REF. : Autorización Provisoria al Proyecto de paralelismo y atravesos "Electrificación Butamanga Río Guenque" en faja Vial de la Ruta Cruce Longitudinal - Río Huenque - Butamanga, comuna de Ancud, provincia de Chiloé.

## RESUELVO (EXENTO)

X.DRV. Nº 1920 /

1. - **APRUÉBESE PROVISORIAMENTE PROYECTO**, presentado por la Empresa **SOCIEDAD AUSTRAL DE ELECTRICIDAD S.A., RUT 76.073.162-5** cuyo inicio de las obras del Proyecto Eléctrico de Paralelismo y Atravesos, podrá tener lugar una vez cumplido los puntos a describir en este resuelvo.

FIGURA 6.305.7.A  
DELINEADOR VERTICAL DERECHO

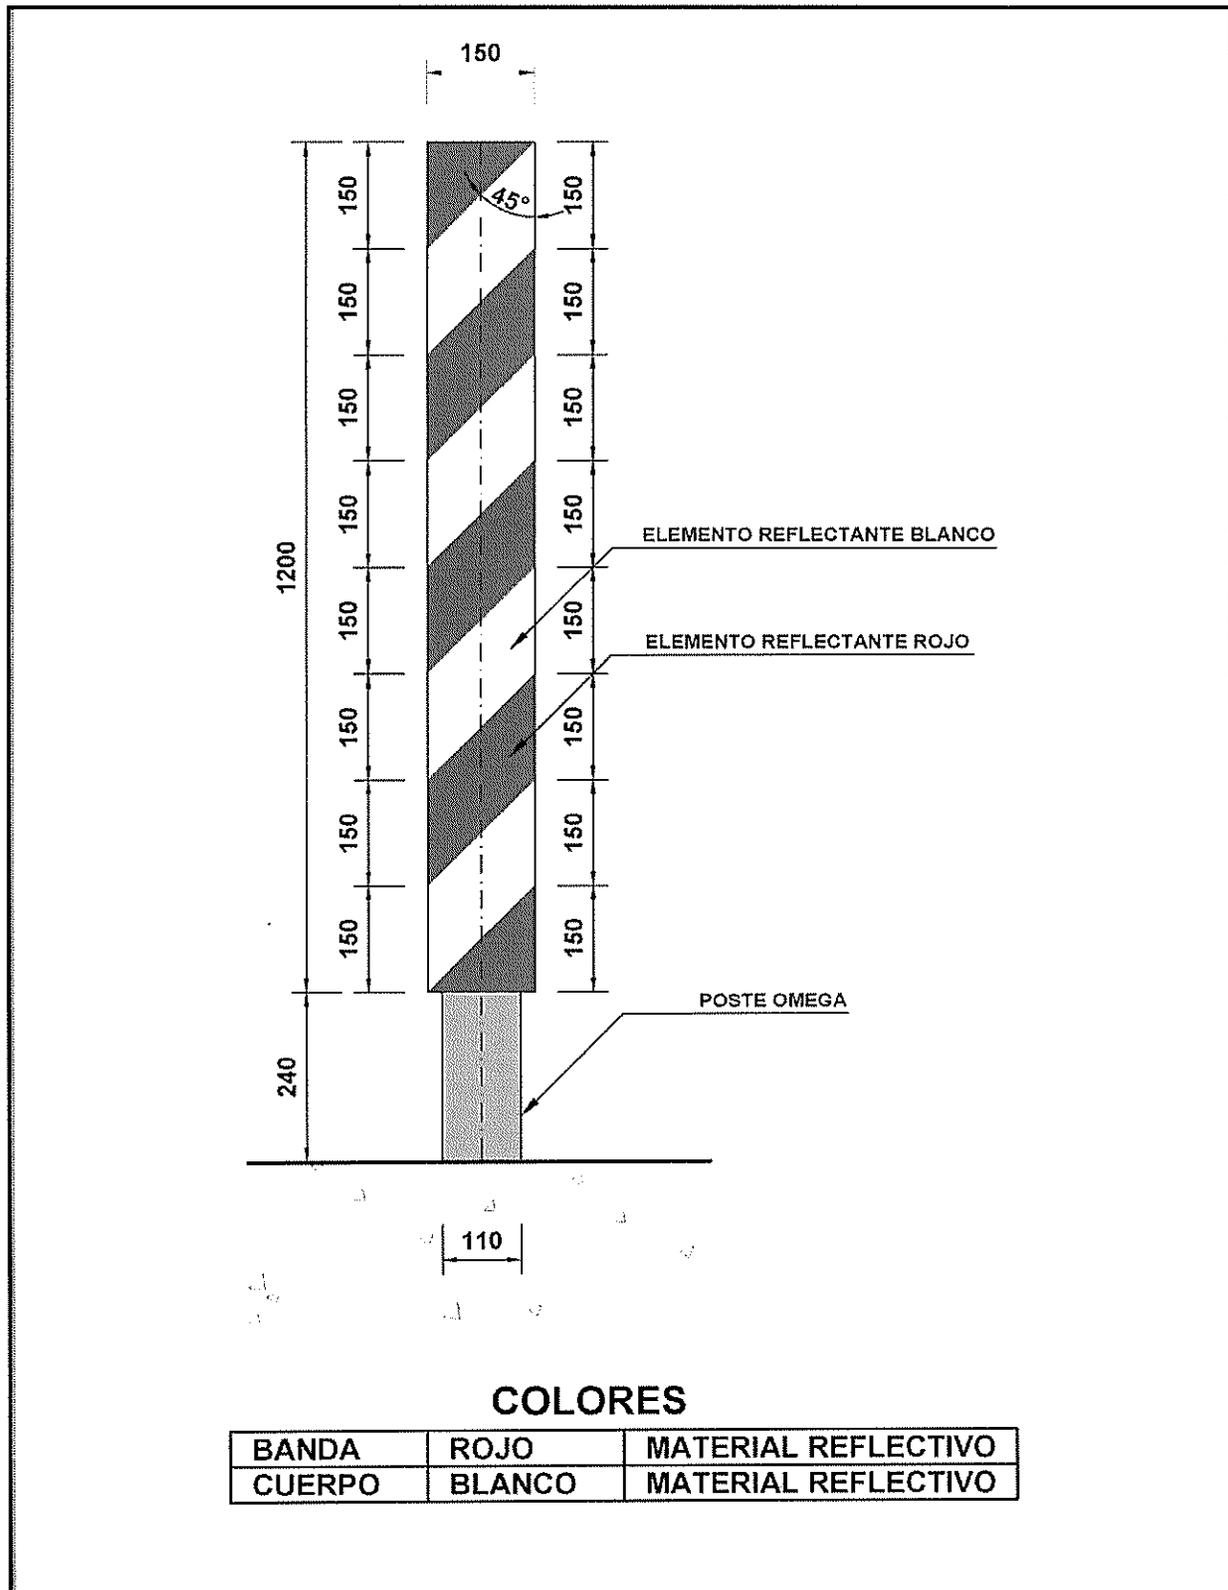
- 2.1.- La **SOCIEDAD AUSTRAL DE ELECTRICIDAD S.A.**, deberá incorporar en sus postaciones, delineadores verticales, cuyo diseño y dimensiones son entregados en láminas 6.305.7.A y 6.305.7.B, el que forma parte integrante de la presente Resolución, considerando láminas retrorreflectivas, al menos tipo III, según lo establecido en la Norma ASTM D4956, lo cual deberá ser verificado y certificado por el Inspector Fiscal designado por la Dirección de Vialidad.
